# WEG nr. 1931

Aantal ingediende bezwaren: 1

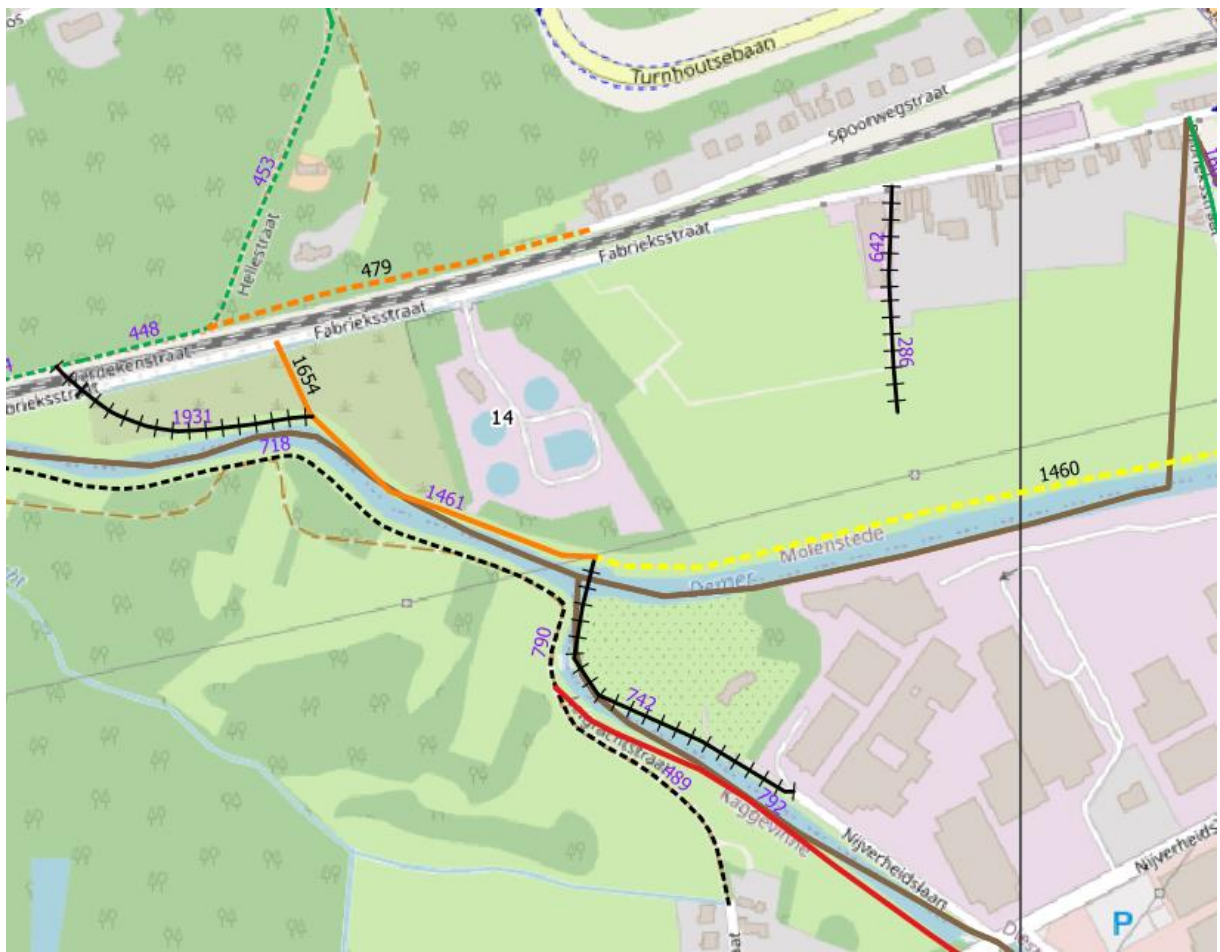
- 1931: opheffen!

Het is niet duidelijk waarom dit bezwaarschrift werd ingediend. De weg staat immers al aangeduid als zijnde op te heffen.
